VKPA 91828

Termékinformáció - 2012 Július

A papír tömítés, fém tömítésre cserélése a vízpumpa és a vízpumpa ház között.

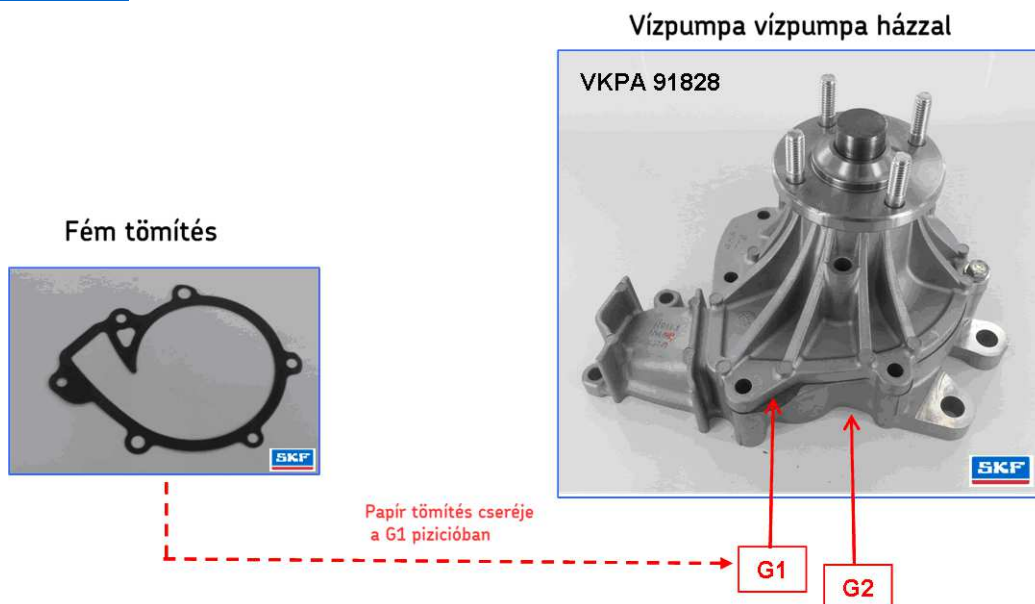
- Vízpumpa és vízpumpa ház között **(G1)**
- Vízpumpa ház és motor blokk között **(G2)**

Ne feledje **KICSERÉLNI** a papír tömítést a G1-es pozícióban a szerelés folyamán.

AZ SKF VKPA 91828 készlet fém tömítéseket tartalmaz, amely megegyezik a gyártó (OE) által előírt tömítésekkel a nagy igényeket támasztó dízel motorok esetén. A 2 db fém tömítés az alábbi helyeken található
